MODULO PER LA PRESENTAZIONE DI OSSERVAZIONI A PIANI/PROGRAMMI/PROGETTI
SOTTOPOSTI A PROCEDIMENTI DI VALUTAZIONE AMBIENTALE DI COMPETENZA REGIONALE

Procedimento di autorizzazione unica di Valutazione di Impatto ambientale (VIA) ai sensi del Capo III della L.R. 4/2018 relativo al progetto denominato "2020MOAG0023 - realizzazione di tre coppie di pozzi nell'ambito della riorganizzazione del campo acquifero di Bosco di Fontana" nel Comune di Rubiera (RE) con contestuale variante sostanziale all'istanza di concessione di derivazione, che comprende anche la variante agli strumenti urbanistici e di settore del Comune di Rubiera e la procedura espropriativa, presentato da ATERSIR e Aimag s.p.a., pubblicato sul BURERT n. 12 del 17/1/2024 e ripubblicato sul BURERT n. 255 del 31/7/2024.

TESTO DELLE ULTERIORI OSSERVAZIONI RELATIVE AL

Fig. 1 – Estratto Allegato 1 – Opere oggetto di VIA

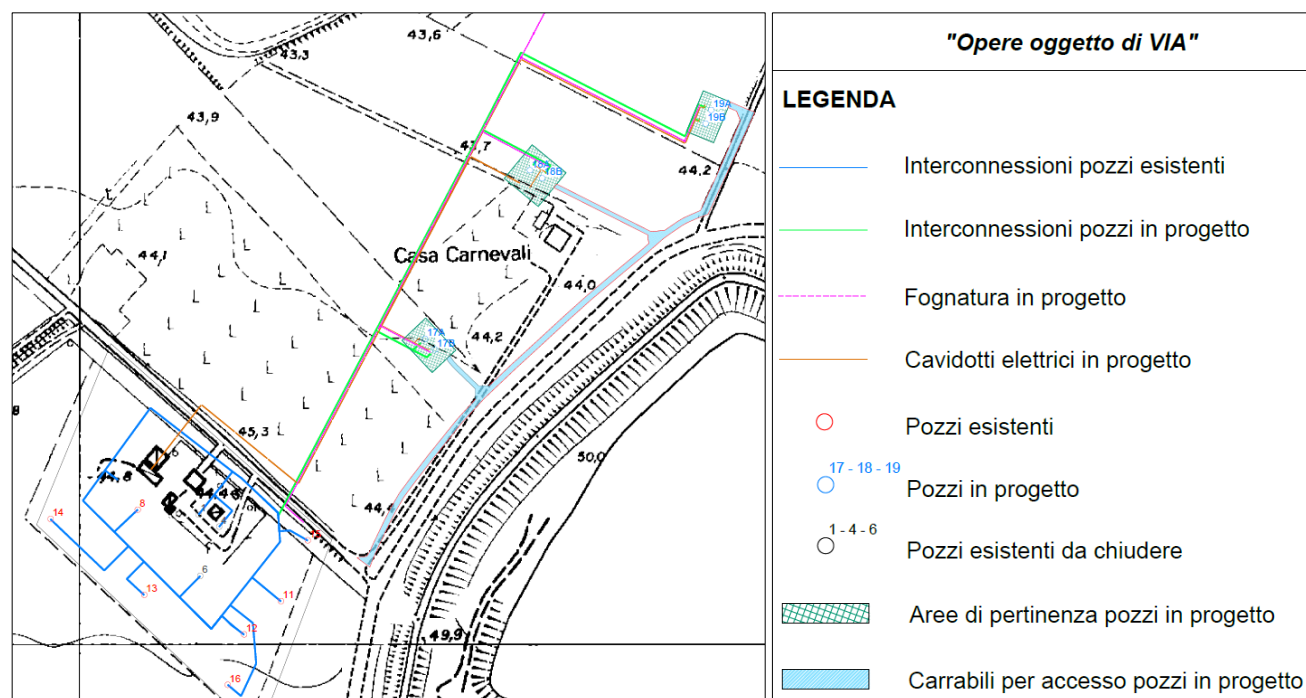
La correzione di siffatto errore, tuttavia, non risponde in alcun modo alla osservazione n. 1 presentata dalla Scrivente, che, lo si ricorda, si basava su due elementi:

La riduzione/annullamento della disponibilità estrattiva del Polo non deriva dal fatto che nella prima stesura del progetto siano state considerate anche le 3 opere suddette, tanto da potersi affermare, come erroneamente fa il soggetto proponente, che con *"l'esclusione, ora considerata per tali opere, consente un recupero delle risorse estraibili deducibili mediante l'aggiornamento della stima giacimentologica..."*. Se ciò fosse vero, allora la variante proposta definirebbe un volume utile escavabile del tutto fittizio, posto che i 3 progetti sopra indicati, se non già eseguiti, sono in fase di realizzazione, incidendo sostanzialmente, insieme al progetto in esame, sui quantitativi estraibili.

In realtà, la riduzione/annullamento dei volumi del Polo era esclusivamente determinata dalla mancata considerazione della concessione di deroghe alle distanze di rispetto, aspetto sottolineato anche nella richiesta di documentazione mancante della Provincia di Reggio Emilia del 07/11/2023, che evidenziava *"..... la necessità di integrare la documentazione relativa al Quadro di riferimento programmatico esplicitando l'entità delle riduzioni, in termini areali e volumetrici, delle previsioni di piano conseguenti alla realizzazione dei nuovi pozzi e delle infrastrutture ad essi connesse, comprensive delle fasce di rispetto derogabili e non, al fine di permettere una corretta valutazione delle ricadute pianificatorie"*.

Si ritiene quindi che la variante PAE debba riportare, come nella prima stesura, il tragitto della condotta PE450 Est-Ovest di fatto già realizzata, e quello della condotta GH 700 Nord-Sud per la quale si è comunque concluso il procedimento di imposizione della servitù e conseguentemente determinare i volumi escavabili considerando la concessione delle deroghe alle distanze di rispetto da tali infrastrutture.

Fig. 2 – Estratto Allegato 1 "Reti tecnologiche" della relazione di progetto del PAE vigente

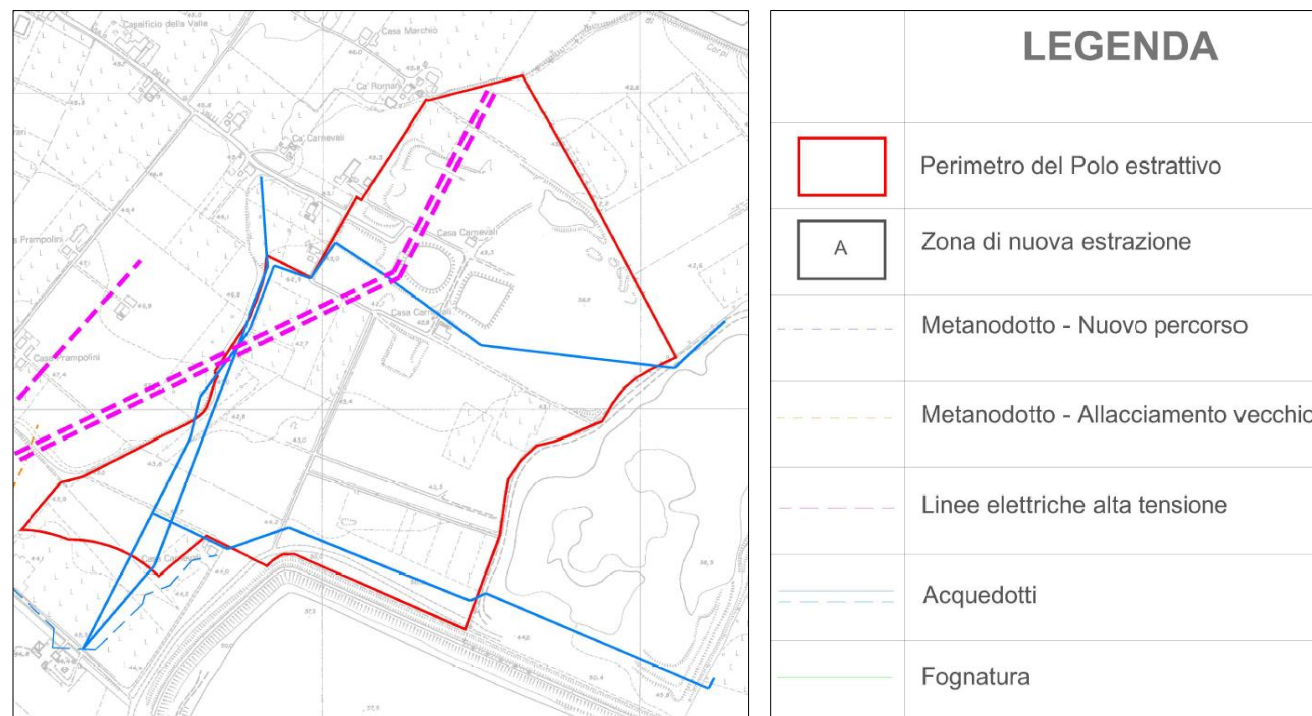
Oltre alla scelta di non considerare nella nuova proposta di variante al PAE i tracciati della condotta PE450 Est-Ovest e di quella GH 700 Nord-Sud, è stato impropriamente deciso di riproporre quelli contenuti nell'allegato 1 della relazione di progetto del PAE vigente di cui in figura 2 viene riportato un estratto.

Fig. 3 - Estratto Allegato 13 nuova variante PAE proposta

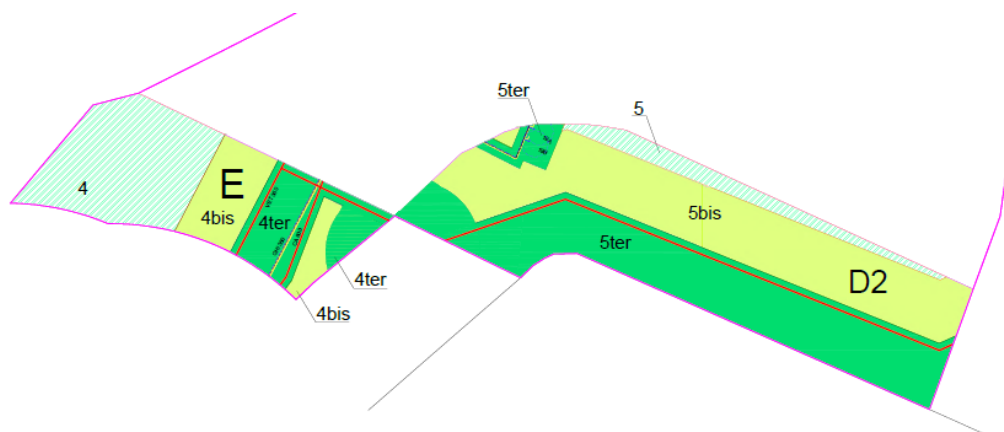
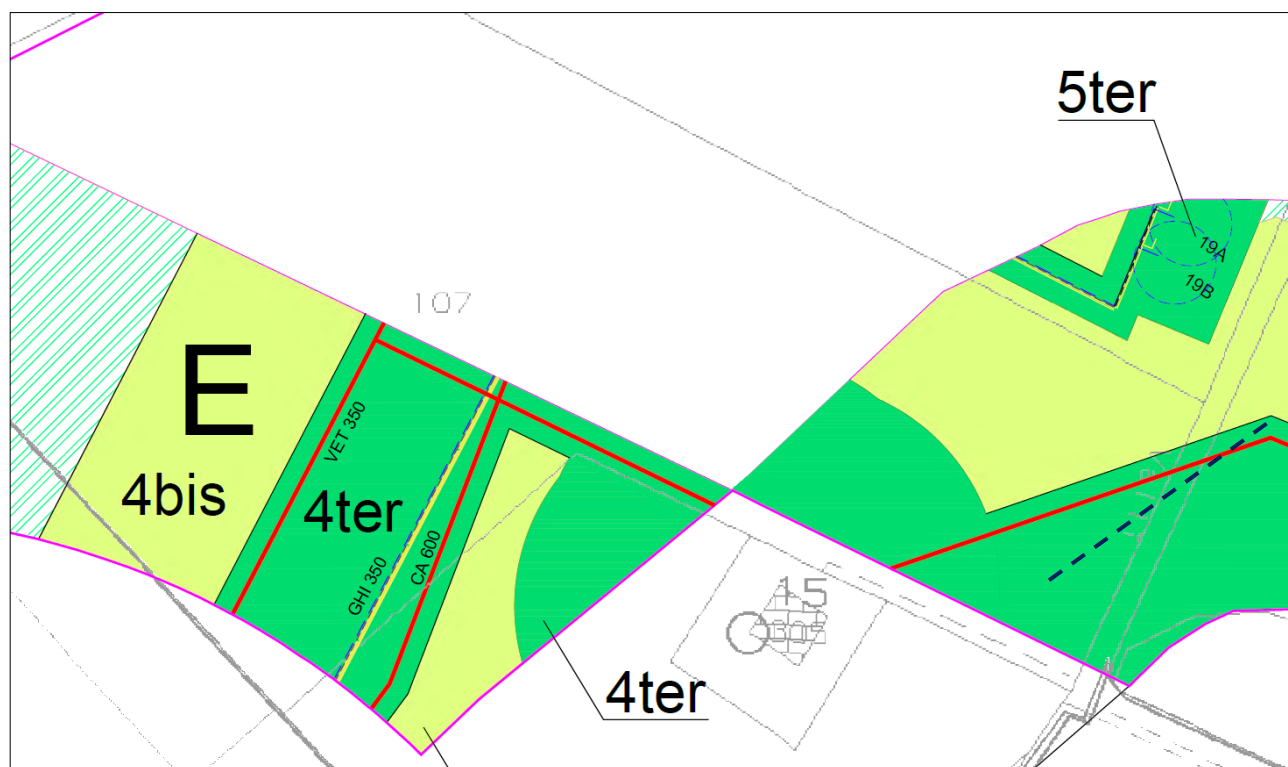
Tali tracciati sono riportati nell'Allegato 13 della nuova proposta di variante come da estratti riportati nelle figure 3 e 4 seguenti; la definizione dei volumi escavabili è stata quindi eseguita individuando le aree derogabili con la concessione di deroghe alle distanze di rispetto da tali infrastrutture il cui posizionamento indicato nella relazione di progetto del PAE vigente non corrisponde al loro reale posizionamento sull'area.

Sorprende che AIMAG abbia avallato tale proposta di variante in cui viene riportato il tragitto di una condotta 350 che attualmente è stata dismessa e sostituita dalla condotta già realizzata PE450 Est-Ovest e indicata con un tracciato che non corrisponde alla sua posizione reale (v. Fig. 3 e 4); tracciato che viene, invece, correttamente riportato nello stralcio della tavola 2 "Planimetria di progetto" del progetto definitivo approvato

Sempre nelle Fig. 3 e 4, ancora più evidente è la posizione non corretta della condotta CA 600 che, secondo la tavola 9 “Planimetria sottoservizi esistenti AIMAG (Acqua, gas, fogna, illuminazione pubblica)” del progetto definitivo di “Sostituzione dell’adduttrice Fontana-Carpi, nel tratto compreso tra il campo pozzi di Fontana e la Via Galli Marchiò nel Comune di Rubiera” – di cui si riporta un estratto in figura 6 – risulta collocata in affiancamento alla condotta VET 350. Si noti che in tale figura viene anche riportata la posizione della condotta VET 350 Est-Ovest che è stata sostituita da quella PE 450.

Si richiede quindi la correzione degli errori segnalati, il posizionamento corretto delle condotte esistenti dalle quali considerare le eventuali deroghe alle distanze di rispetto e l’indicazione della condotta in

progetto GH 700 Nord-Sud essendo la servitù di tale infrastruttura prevista dagli strumenti urbanistici vigenti e quindi da considerare nel P.A.E..

Fig. 7 – Estratto Fig. 1 – Tavola 1 – Zonizzazione - Relazione tecnica

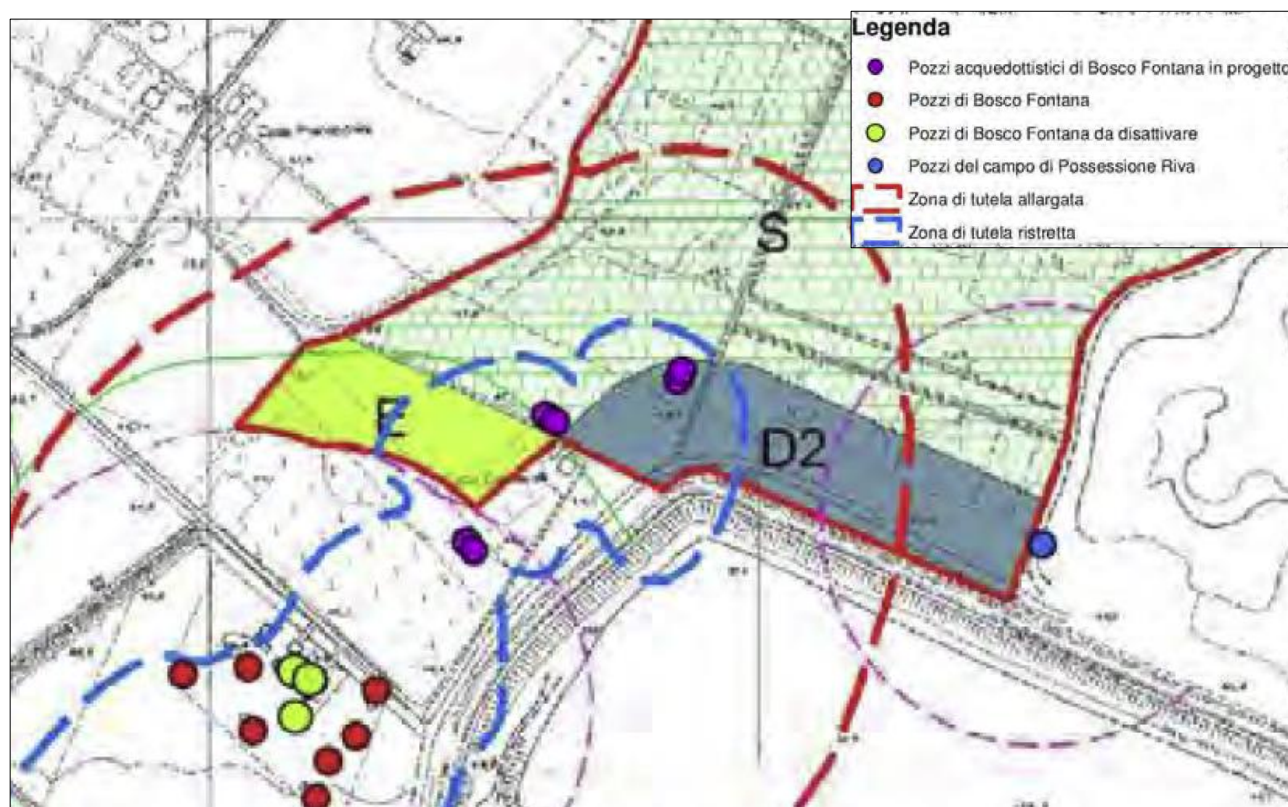
Come risulta dalla Fig. 1 della Relazione tecnica della Variante PAE modificata, di cui viene riportato in fig.7 un estratto, la fascia di rispetto allargata si estende, per il Polo estrattivo SE016, su tutta l'area estrattiva "E" e per circa l'85% dell'area "D2".

Si evidenzia come l’area di rispetto dal Pozzo 8 pari a 200 metri sia segnalata anche nell’estratto della fig. 1 della Relazione tecnica della proposta di variante riportato in Fig. 7, che ricade parzialmente all’interno della fascia di rispetto allargata proposta per i nuovi pozzi.

Quindi, da un lato, si sostiene che non esiste connessione scavo-falda e, dunque, si conferma la possibilità di esercitare l’attività estrattiva all’interno della fascia di rispetto dal pozzo 8 e, dall’altro, in modo contraddittorio, si ritiene che nella fascia di rispetto allargata dei nuovi pozzi (parzialmente coincidente con la fascia di rispetto del pozzo 8, come detto) le falde siano “non protette”, salvo approfondimenti da parte degli esercenti l’attività estrattiva.

Si richiede, pertanto, il ripristino della fascia di tutela allargata prevista dal PAE vigente e coincidente con quella contenuta nello Studio idrogeologico area Rubiera – casse espansione Secchia e contenuta, ai fini della pianificazione delle attività estrattive, nel PIAE di Reggio Emilia, provvedendosi, dunque, all'eliminazione della norma di verifica "positiva" della non connessione cava/falda.

Fig. 8 – Estratto da relazione di integrazione al quadro programmatico dello studio di impatto ambientale relativo alla “grande derivazione” di acque sotterranee pubbliche posta in località possessione riva in Comune di Campogalliano (MO).

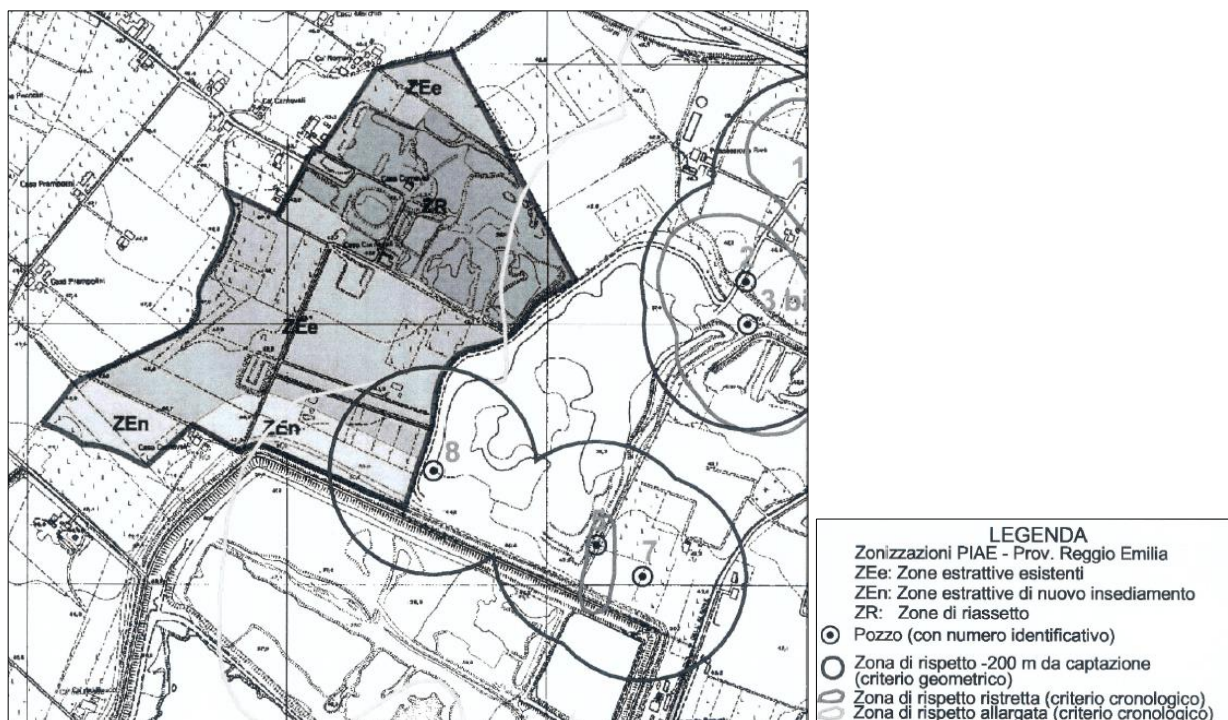
Si ricorda altresì che il rapporto tra la zonizzazione del PAE e le zone di rispetto dai pozzi acquedottistici era stato già affrontato nel 2015 dallo stesso tecnico che ha redatto il progetto, ovvero il Dott. Geol. Gasparini, nell’ambito dello studio di impatto ambientale per la procedura di Via relativa alla realizzazione di due nuovi pozzi in Comune di Campogalliano, individuati nella figura seguente dai numeri 7 e 8: si consideri, in particolare il pozzo n. 8, la cui fascia di rispetto dei 200 metri prevista dal punto di captazione interessava direttamente le aree estrattive in Comune di Rubiera che coincidono con quelle attuali.

Il tecnico in questo caso concludeva che “non è previsto lo scavo interferente con la falda captata dai pozzi acquedottistici essendo la profondità massima raggiungibile **vincolata alla presenza di un setto argilloso impermeabile, la cui esistenza in area è stata più volte comprovata, e che rappresenta una barriera di protezione all’infiltrazione diretta verso gli acquiferi sottostanti**”, confermando quindi la possibilità di esercizio dell’attività estrattiva nell’area Zen orientale in cui si prevedeva, come anche attualmente, una profondità di scavo massima di 10 metri, **in quanto lo scavo risulta non in connessione con la falda sfruttata dai pozzi.**

Fig. 9 – Estratto Fig. 1 – Tavola 1 – Zonizzazione - Relazione tecnica

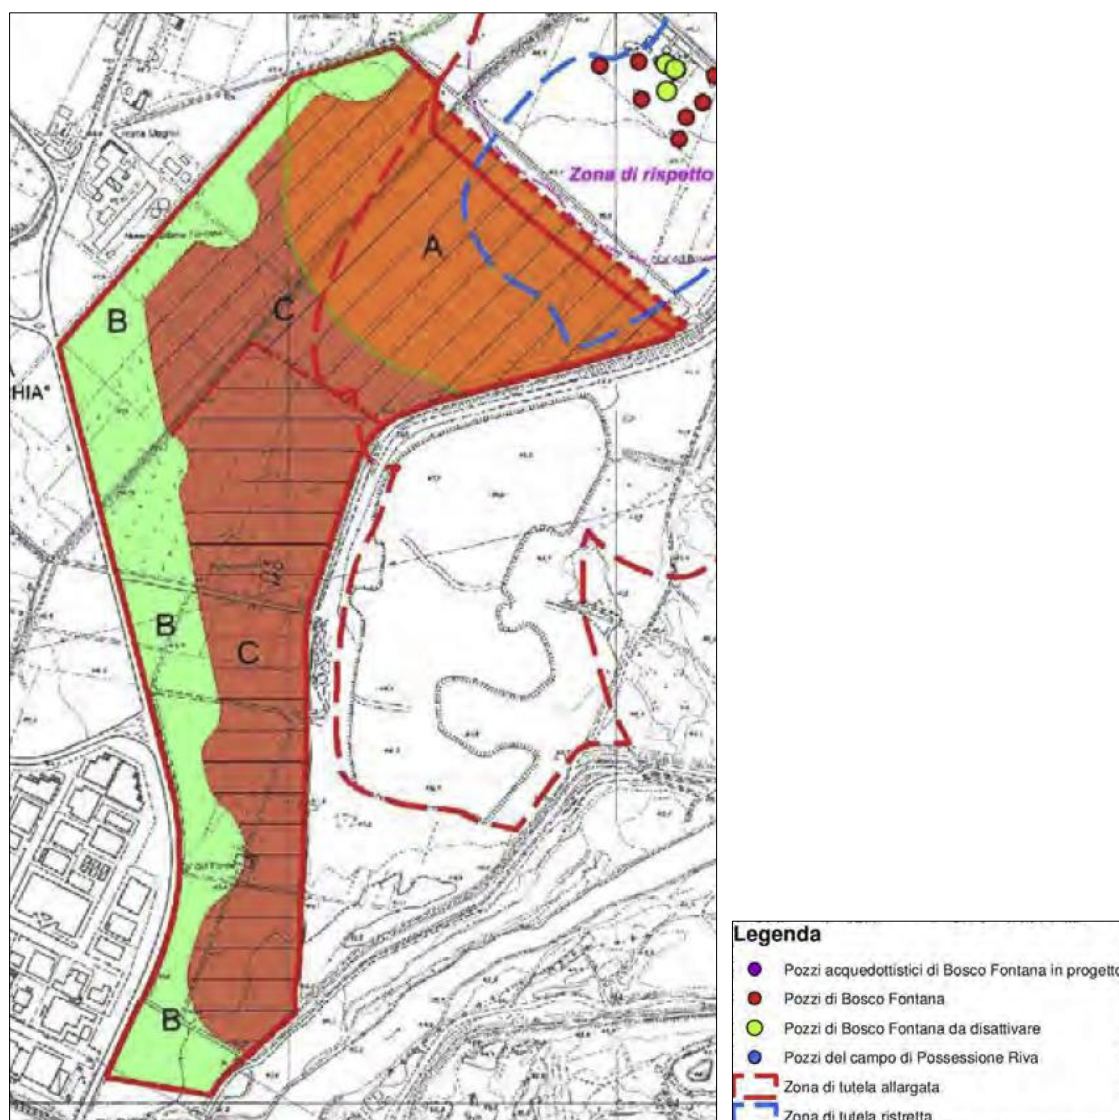
I vincoli determinati dalle fasce di rispetto si estendono anche al Polo estrattivo SE108 “Ampliamento casse di espansione Fiume Secchia”, come riportato nella fig.9 -Estratto Fig. 1 Tavola 1 – Zonizzazione-, contenuta nella Relazione tecnica della nuova variante specifica al PAE, proposta con modifiche a seguito delle richieste di integrazioni da parte della RER dell’11/03/2024.

Anche per tale Polo estrattivo viene prescritto ai privati in fase di attuazione la verifica della non connessione cava/falda. Si fa presente che tale improprio allargamento delle zone di tutela, oltre ad apportare modifiche alle condizioni di escavazione, contrasta, senza motivo, con la realizzazione dell'ampliamento della cassa di espansione. L' ampliamento delle zone di tutela ristretta ed allargata verso sud, risulta, infatti, fuori luogo, essendo presente e noto a tutti, il consistente strato di argilla, presente nel comparto Cà Del Bosco appena al di sotto del primo livello delle ghiaie, che impedisce di fatto ogni presunta connessione tra l'attività di escavazione e le falde sfruttate a scopi acquedottistici nel campo acquifero di Bosco Fontana. Non si comprende, inoltre, il criterio adottato per il tracciamento della nuova zona di tutela allargata del Polo SE 108 che si estende anche all'interno dell'attuale cassa di espansione; tutto ciò senza alcuna adeguata logica di ordine tecnico. Tali modifiche esulano dal progetto sottoposto a VIA, che è la realizzazione di 3 coppie di nuovi pozzi acquedottistici.

Fig. 10 – Tavola 1 – Zonizzazione - Proposta variante PAE

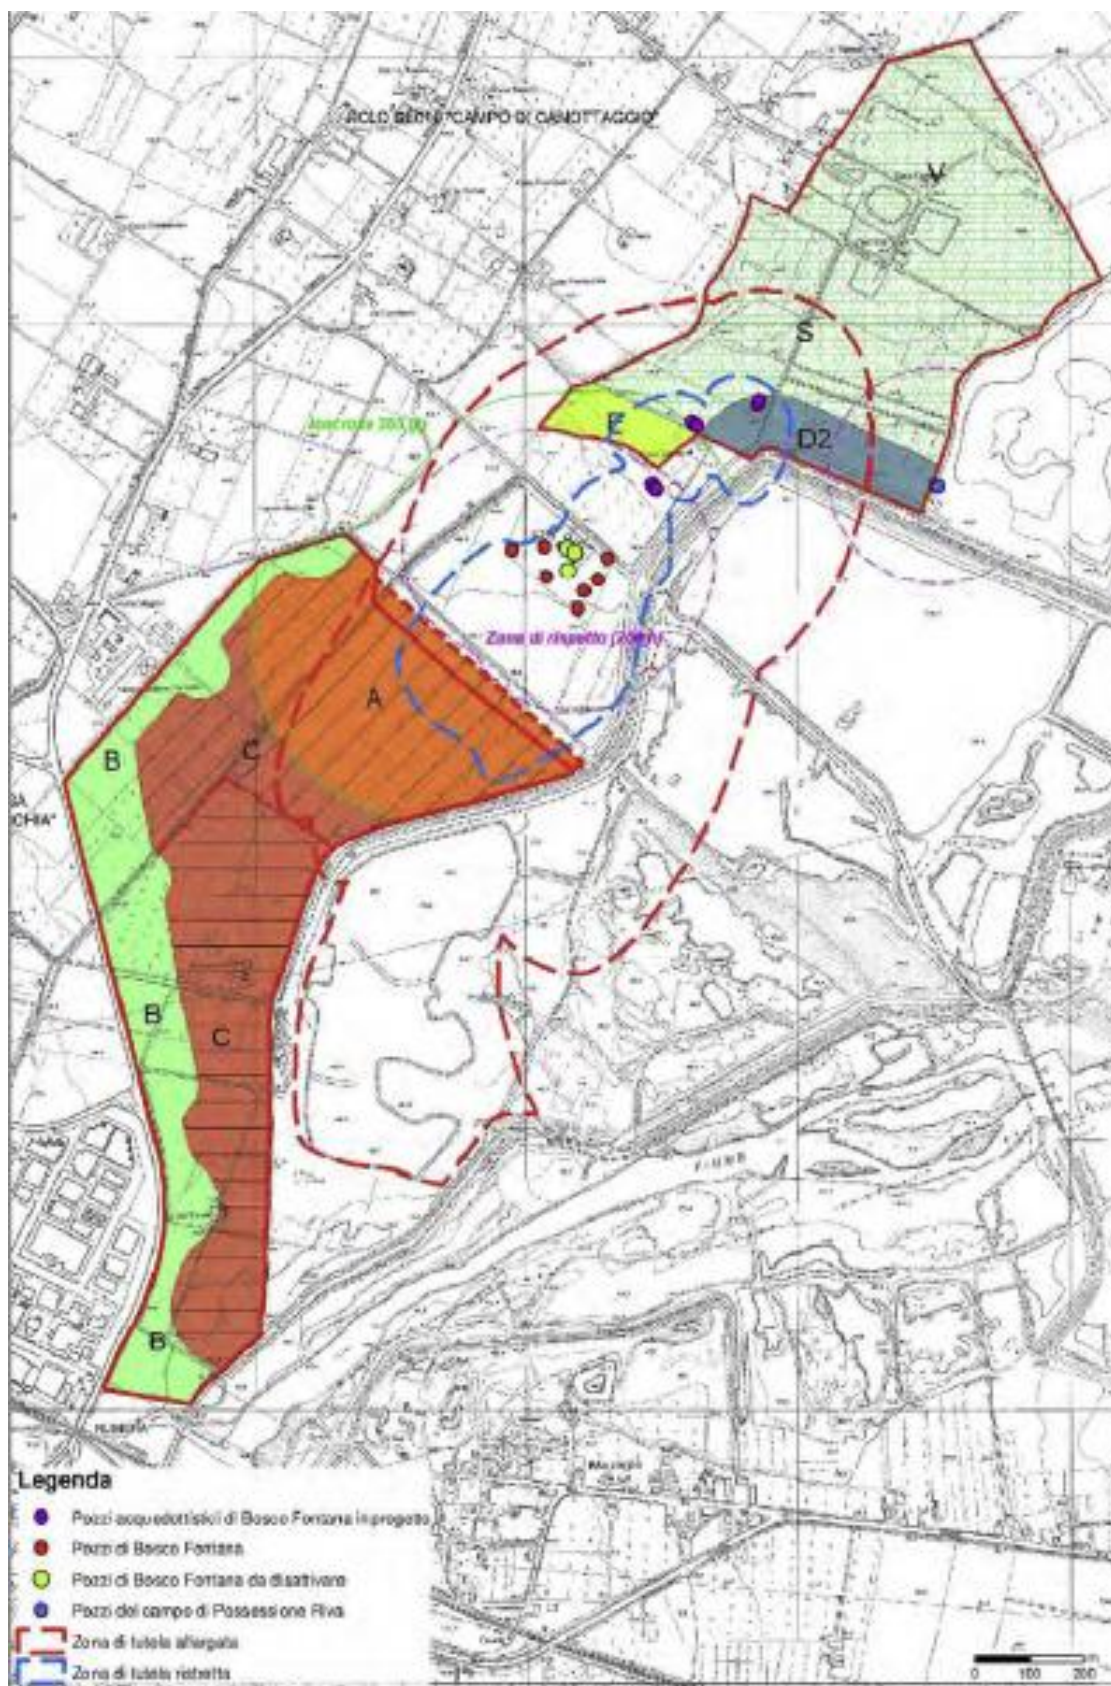
La figura 10 riporta la nuova tavola di zonizzazione del PAE proposta di Variante PAE, con l'estensione complessiva delle zone di rispetto.

Si richiede inoltre che lo studio ambientale sia dotato di specifici approfondimenti geognostici al fine di stabilire in questa sede la compatibilità o meno dell'attività estrattiva con la situazione idrogeologica all'interno delle fasce di rispetto ristretta ed allargata proposte nella variante PAE, dovendosi considerare tale aspetto come uno degli obiettivi primari dello studio di impatto ambientale.
